Objet : Projet arrêté de PLUi de l'Etablissement public territorial Grand-Orly Seine Bièvre

Liste des observations/demandes de modifications sur le projet de PLUi Grand-Orly Seine Bièvre

SYNDICAT DES EAUX D'ILE-DE-FRANCE (SEDIF) / PERSONNES PUBLIQUES

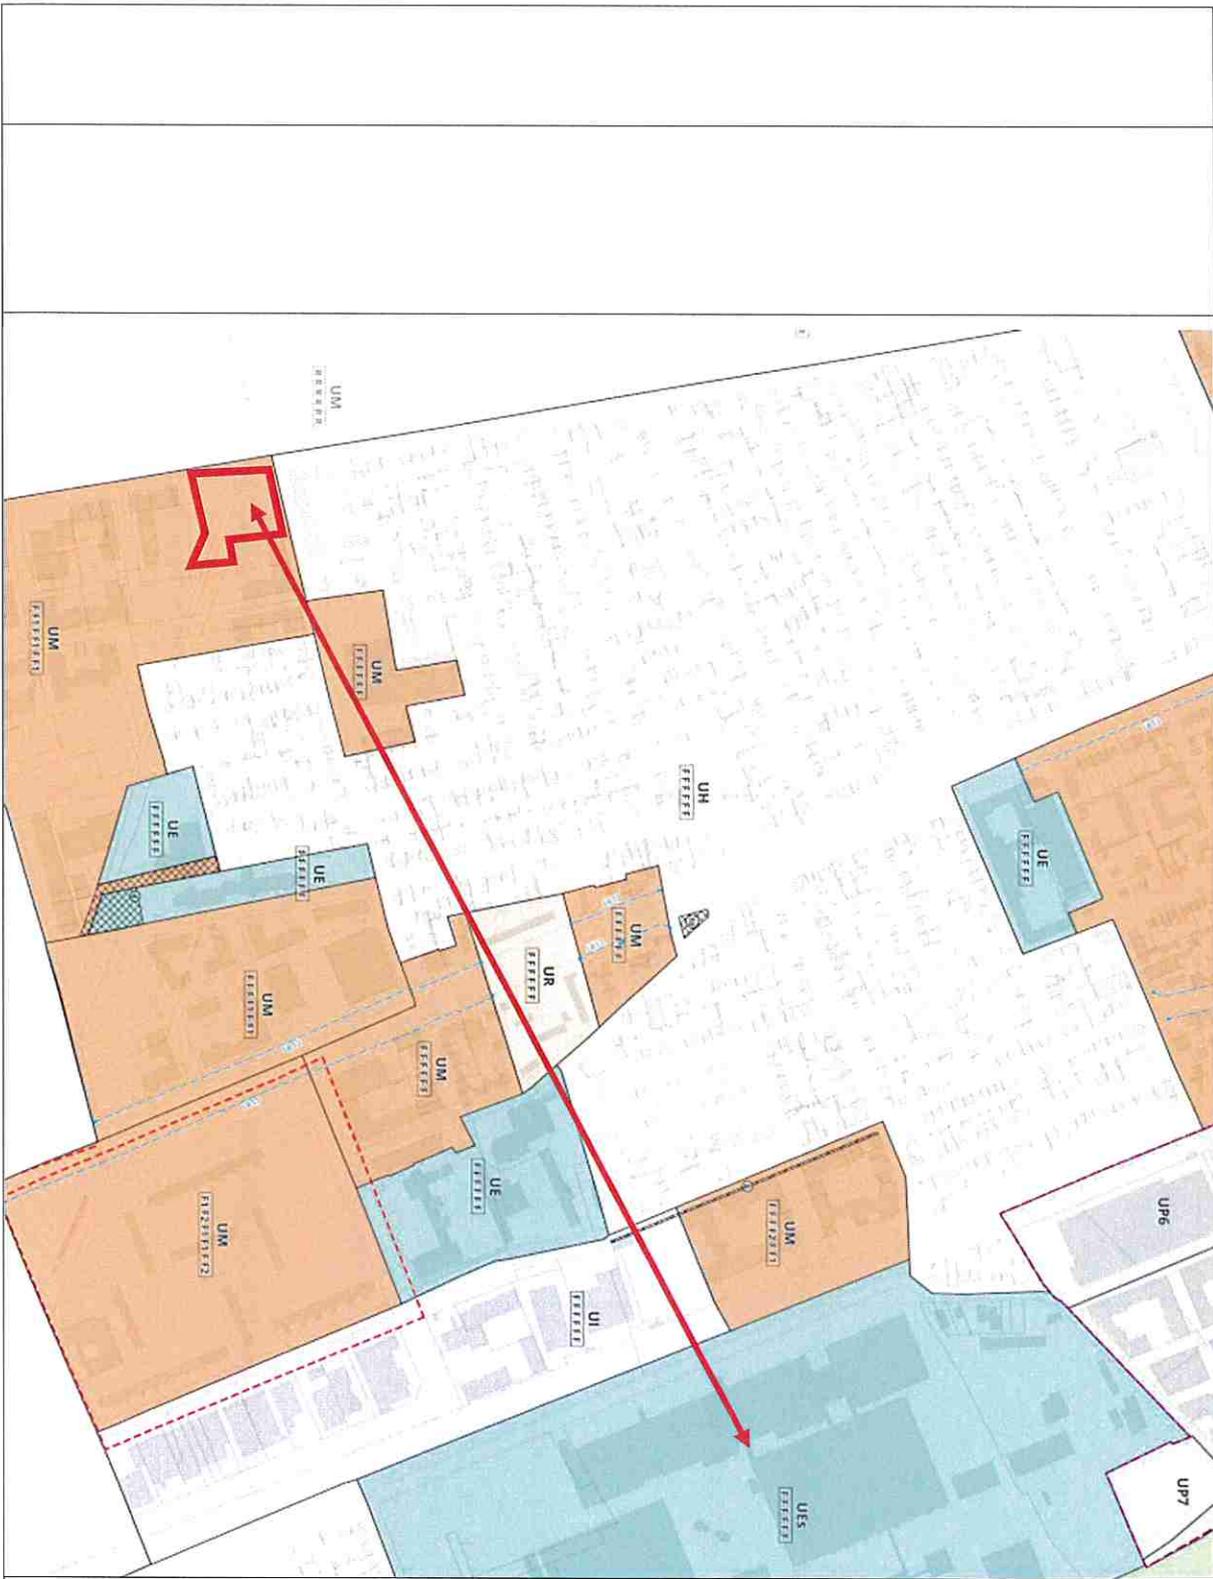
| Numéro de la remarque | Zone/Disposition concernée | Proposition de modification (pour le PLUi approuvé) Faire apparaître les modifications souhaitées en rouge barré | Justification de la modification | Pièce jointe |
|--------------------------|--|---|---|--------------|
| 5.1.f Plan-zonage-Choisy | Supprimer les 3 arbres notés comme remarquables sur la parcelle du SEDIF | Trois arbres sont toujours classés comme remarquables sur les parcelles cadastrées AB 19, AB 20, AB 34 et AB 35 malgré les demandes du SEDIF auprès de la commune du 1 ^{er} juillet 2022 et du 8 octobre 2024. | Ils ne sont d'ailleurs pas repris dans le document 4.6.2 Patrimoine naturel protégé | |

| |  | <p>du projet de PLUi</p> <p>Parmi les 3 arbres remarquables, 2 ont été abattus par le délégataire du SEDIF.</p> <p>En octobre 2022, le cerisier (et non un hêtre comme indiqué au PLU) s'est fendu en deux et menaçait de s'effondrer sur la clôture avec des véhicules stationnés sur ce trottoir. Il a donc été abattu. Le délégataire a planté d'autres arbres sur le site de l'usine pour</p> |

| | | | <p>compenser cette coupe.</p> <p>En mars 2024, le pin était attaqué par des chenilles processionnaires. Le délégataire a posé des pièges, qui n'ont pas freiné leur développement. L'arbre était en très mauvais état à proximité immédiate de la voirie. Le délégataire a décidé de l'abattre avant que des passants ou riverains ne soient touchés ou ne portent plainte. Il a compensé cet abattage avec</p> | |

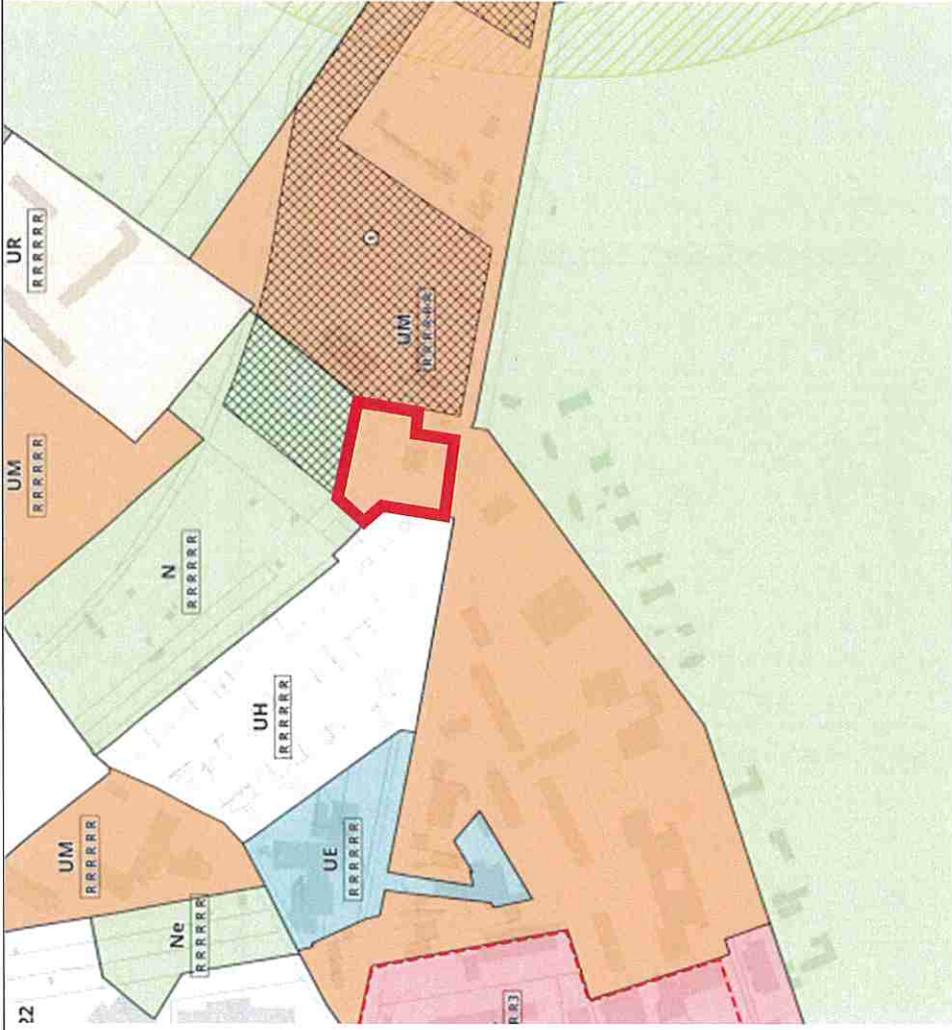
| | 5.1.f plan- zonage- Choisy | Classer les 2 sites principaux du SEDIF sur la commune suivant les mêmes règles (UEs, indices FFFFFFF) | <p>Outre son usine de production d'eau potable, le SEDIF possède au 59/63 rue du Four (parcelle cadastrale U106 de 2 148 m²) :</p> <ul style="list-style-type: none"> - l'intercommunion AB13 munie d'une station de surpression entre le réseau SEDIF de 1^{ère} élévation de CHOIS122, alimenté par l'usine de production d'eau potable de Choisy-le- | |

Roi, et le réseau d'Eau de Paris, alimenté par l'usine de production d'Orly.

Le site, bien qu'affecté au service public de l'eau, a été classé en zone UM du PLUi.
